CONTROLERAPPORT VAN EEN ELEKTRISCHE LAAGSPANNINGSINSTALLATIE

Rapportnr. 227.585-8.016 - Origineel

Plaats van de inspectie: Weststraat 133/bus 1, 8370 Blankenberge

Inspectietype: Periodieke Inspectie (6.5)

Foto

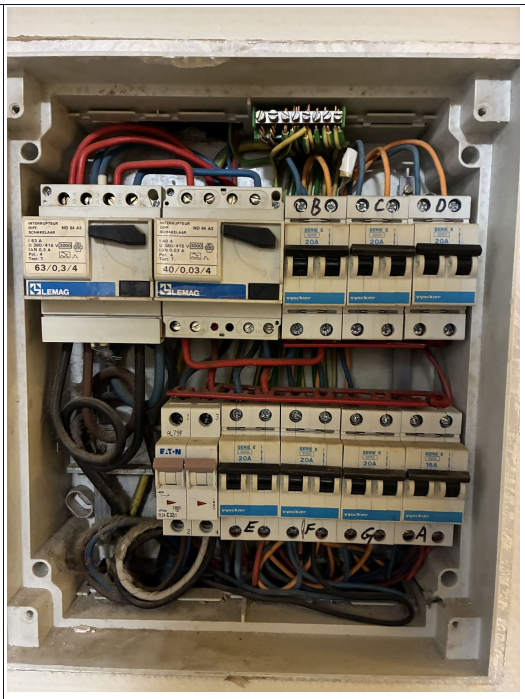
Code	Label	Paragraphe
Schema's & administratief		
108	Eendraadschema is niet aanwezig, is onvolledig of komt niet overeen met de installatie.	L1: 3.1.2.; 9.1.1.; 9.1.2.
102	Situatieplan is niet aanwezig, is onvolledig of komt niet overeen met de installatie.	L1: 3.1.2.; 9.1.1.; 9.1.2.
Elektrische kast(en)		
207	De genaakbare, naakte onder spanning staande delen zijn niet op een afdoende wijze afgeschermd.	L1: 4.2.2.3.; 5.1.4.; L3: 4.2.2.2.; 5.1.4
208	De niet-gebruikte invoeringen van het schakelbord of kast dienen afgedicht te worden.	L1: 4.2.2.3.; 5.1.4.; 5.3.5.1.
Differentieel		
506	differentieelstroominrichting testknop werkt niet.	L1:4.2.3.2.
Leidingen		
803	De leidingen moeten over hun gehele traject bevestigd worden met aangepaste bevestigingsmiddelen.	L1 5.2.1.5
801	De kabels van het type naast-elkaar (VTLmB), platte kabel onder PVC-mantel (LMVVR), COAX, VVT, H05VVF, H07RN-F en R2V (NF) zijn verboden en moeten vervangen worden door kabels van het type XVB.	L1 5.3.1.2

817	Elektrische leidingen zijn niet ingevoerd, zodat een continue bescherming verzekerd is.	L1:5.2.6.1.
